## LuK Service Info

# Part Nr. 233 0037 11 – 310/330mm TGU6

TB1635

Info: New design / Neues Design / Nouvelle conception / Nuevo diseño / Nuovo disegno / Nuovo segno

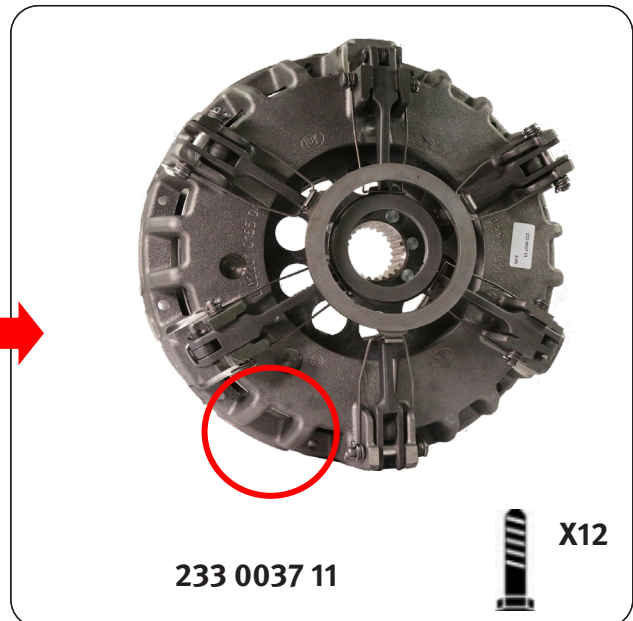
233 0037 110 REPLACES / ERSETZT / REMPLACE / SUSTITUYE A / SOSTITUISCE 233 0037 10

This new design utilises the latest clutch technology, using a vented housing for improved cooling and heat dispersal. Fully interchangeable with existing clutches with no modifications required to vehicle or flywheel. A new fixation bolt set 411 0195 10 12 x M8 x 1.25 x 65mm + Conical washer is supplied with new designs to accommodate the lower housing.
